Keuringsverslag van een elektrische laagspanning- en zeer lage spanningsinstallatie

Straatnaam Tommestraat
Huisnummer 7
Busnummer 002
Postcode 3320
Gemeente HOEGAARDEN
Land België

Gelijkvormigheidscontrole van een nieuwe huishoudelijke installatie volgens (KB 08/09/2019) - AREI Boek 1 - 6.4. en 4.2.4.3.

Afbeelding schakel- en verdeelbord:

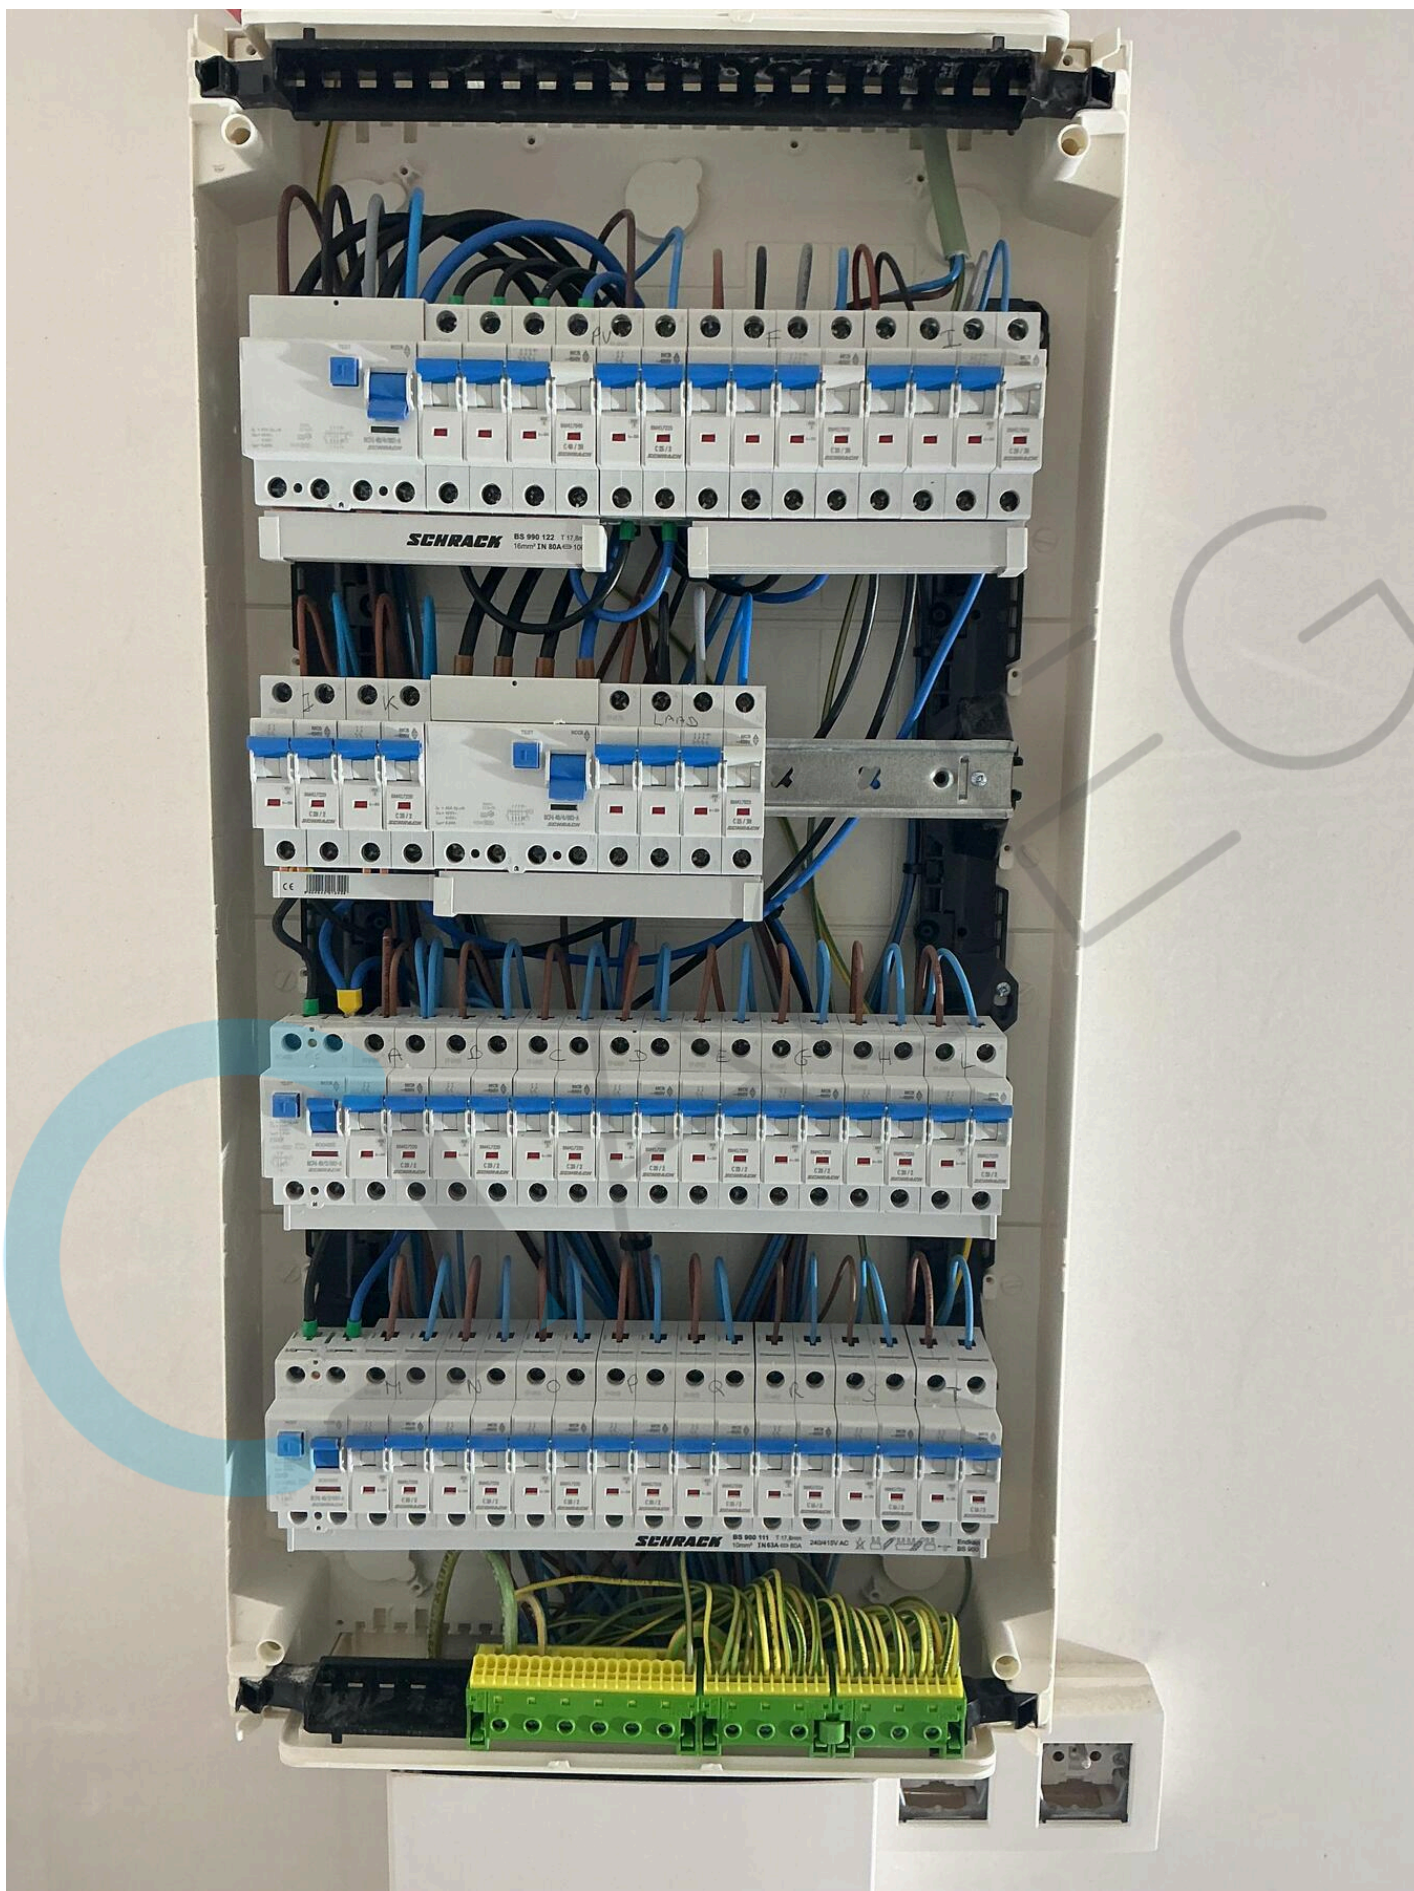
- N13 Badkamer is nog niet volledig afgewerkt. Bad en/of douche dient nog geplaatst te worden.
- N2 Geen inbreuken vastgesteld.
- N21 De hoofdequipotentiaalverbindingen zijn nog aan te sluiten na plaatsing van de nutsleidingen.
- N24 Keuken nog niet volledig geplaatst. Keukentoeestellen en/of -meubels nog te voorzien.
- N5 De verlichting is nog niet definitief geplaatst.

nota/note 12: De elektrische installatie staat niet onder spanning. De goede werking van de differentieels kon niet getest worden.
